NITTO KOGYO

製品 News

発行No.	C瀬開-2026-06	発行月	2026年10月

自立キャビネット（E・OE・BJ・SE・SOEシリーズ）モデルチェンジに伴う取付互換のご案内　第2報

■図は代表機種（E-A）です。
表内のバリエーション機種も共通の互換情報となります。

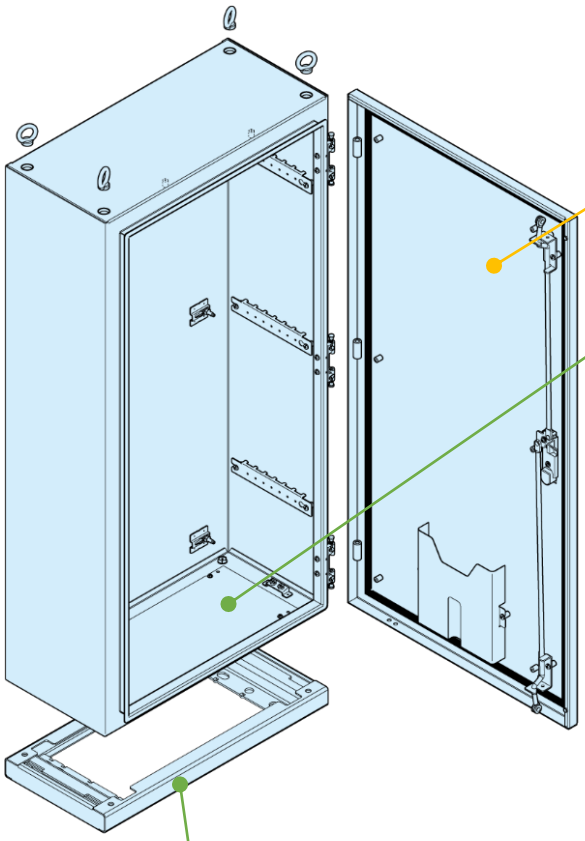
○ 片扉ユニット（窓付きタイプも含む）
・蝶番・ヒンジの取付ピッチ：新旧共通

△ 両扉ユニット
・パッキン仕様変更
左右の扉でパッキンが異なると性能を維持できないため、**左右の扉の交換が必要です。**

○ 開口プレート
・取付穴ピッチ・外形寸法：新旧共通

○ 鉄製基板
・取付穴ピッチ・外形寸法：新旧共通

○ 基台
・取付穴、アンカー穴ピッチ：新旧共通
・D250超は専用座金の仕様変更
更新時は付属の**専用座金を必ずご使用ください。**

EM（窓付きタイプ）

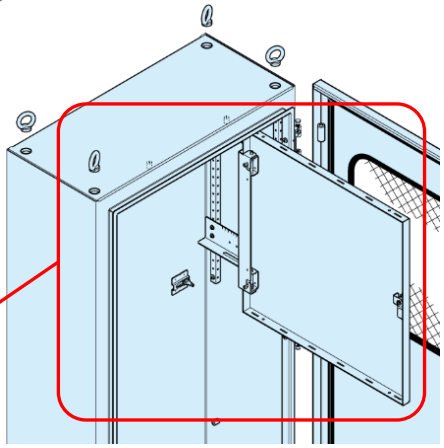
× メーターパネルユニット（窓付きタイプ）
・支持構造・部品構成を変更
ボデーに新ユニット固定用溶接ナットがないため、パネル、レールなどを含めたユニット一式での交換も不可となります。

■図は代表機種（OE-A）です。
表内のバリエーション機種も共通の互換情報となります。

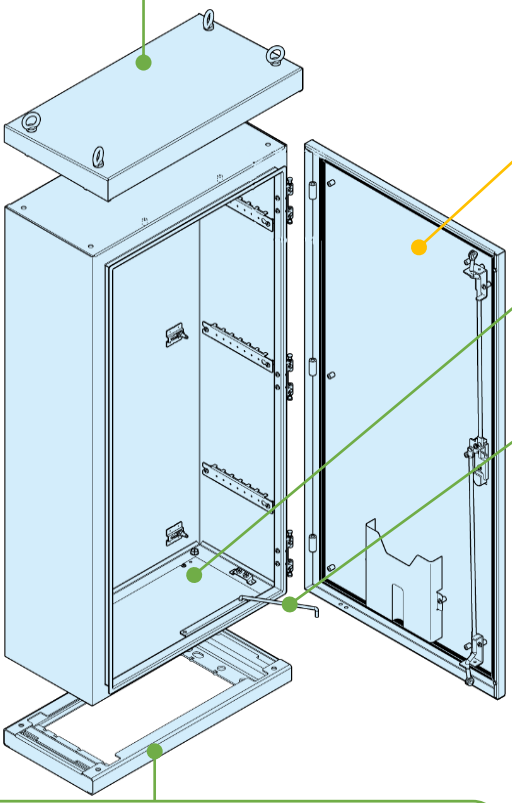
屋根ユニット
・取付穴ピッチ・外形寸法：新旧共通

片扉ユニット
（ルーバー付・窓付きタイプも含む）
・蝶番・ヒンジの取付ピッチ：新旧共通

両扉ユニット
・パッキン仕様変更
左右の扉でパッキンが異なると性能を維持できないため、**左右の扉の交換が必要です。**

開口プレート
・取付穴ピッチ・外形寸法：新旧共通

ドアストッパ
・下記オプションをご利用ください。
盤用パーツ　ドアストッパ（BP11-S）

鉄製基板
・取付穴ピッチ・外形寸法：新旧共通

基台
取付穴、アンカー穴ピッチ：新旧共通
・専用座金の仕様変更
更新時は付属の**専用座金を必ずご使用ください。**

・表面処理の仕様変更
（旧）鋼板+溶融亜鉛めっき
（新）合金化溶融亜鉛めっき鋼板+塗装
環境負荷を低減しつつ防錆性を維持しています。
RoHS対応　亜鉛めっき鋼板

OEM（窓付きタイプ）

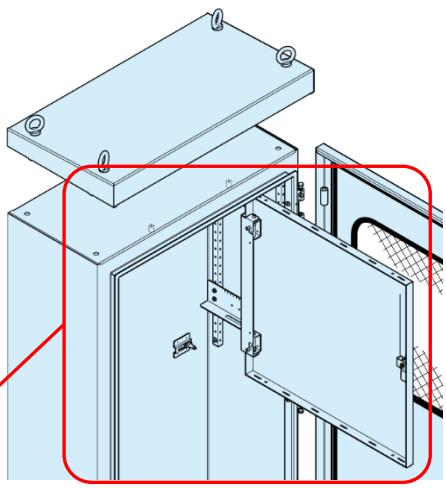
メーターパネルユニット（窓付きタイプ）
・支持構造・部品構成を変更
ボデーに新ユニット固定用溶接ナットがないため、パネル、レールなどを含めたユニット一式での交換も不可となります。

■図は（SE）です。

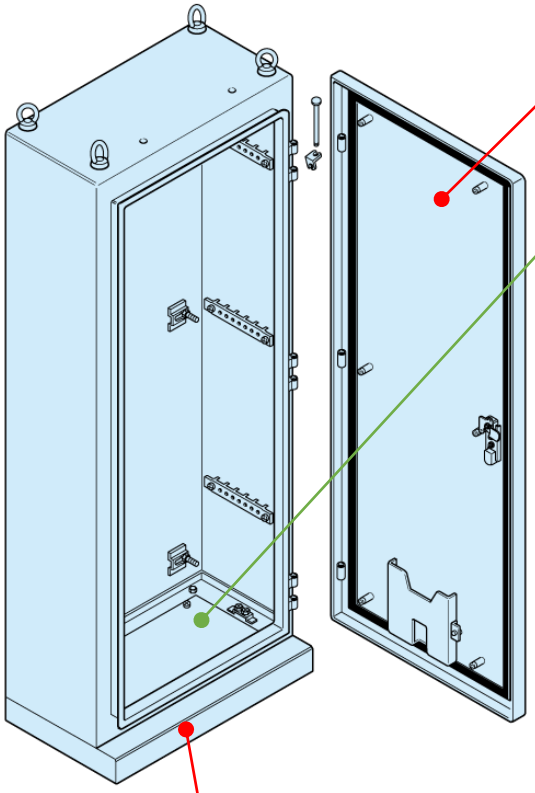
扉ユニット
・鉄製キャビネットEとの外観統一、
構造刷新により新ユニットは取付不可

開口プレート
・取付穴ピッチ・外形寸法：新旧共通

鉄製基板（H1200超の全機種）
・取付穴ピッチ・外形寸法：新旧共通

鉄製基板　（H1200以下・3機種）
・SE35-78,710,712　基板外形寸法変更
ボデー構造の統一化に伴い、基板寸法を変更しているため、
既設筐体への**新モデル基板取付はできません。**

基台
・鉄製キャビネットEとの外観統一、
構造刷新により新旧の互換性なし

更新の際は下記の部品手配、オプションをご利用ください。
旧SE35-78基板 → **新E35-78B基板（部品手配）**
旧SE35-710基板 → **BP22-710（オプション）**
旧SE35-712基板 → **BP22-712（オプション）**

■図は代表機種（SOE）です。
表内のバリエーション機種も共通の互換情報となります。

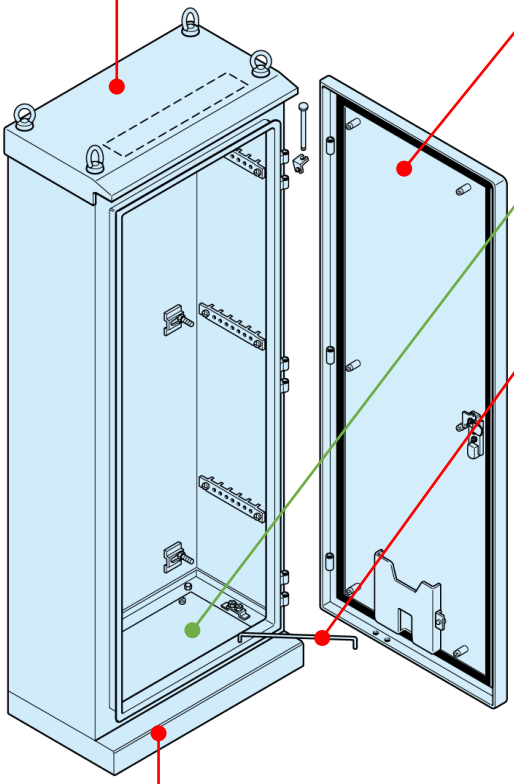
屋根
・旧モデルは屋根が溶接固定されているため、取り外し・交換不可

扉ユニット
・鉄製キャビネットOEとの外観統一、構造刷新により新ユニットは取付不可

開口プレート
・取付穴ピッチ・外形寸法：新旧共通
・表面処理変更
（旧）塗装なし
（新）塗装あり（ライトベージュ色）

ドアストッパ
・構造刷新により形状変更

鉄製基板（H1200超の全機種）
・取付穴ピッチ・外形寸法：新旧共通

鉄製基板　（H1200以下・3機種）
・SOE35-78,710,712　基板外形寸法変更
ボデー構造の統一化に伴い、基板寸法を変更しているため、既設筐体への新モデル基板取付はできません。

基台
・鉄製キャビネットOEとの外観統一、構造刷新により新旧の互換性なし

更新の際は下記の部品手配、オプションをご利用ください。
旧SOE35-78基板 → 新OE35-78B基板（部品手配）
旧SOE35-710基板 → BP22-710（オプション）
旧SOE35-712基板 → BP22-712（オプション）

SOEM（窓付きタイプ）

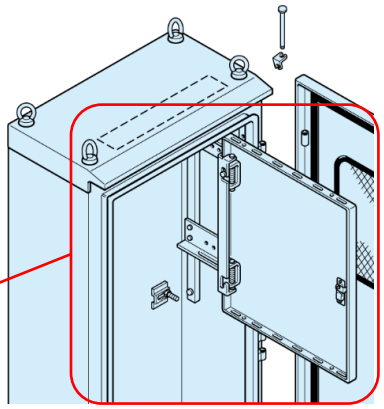
メーターパネルユニット（窓付きタイプ）
・支持構造・部品構成を変更
ボデーに新ユニット固定用溶接ナットがないため、パネル、レールなどを含めたユニット一式での交換も不可となります。
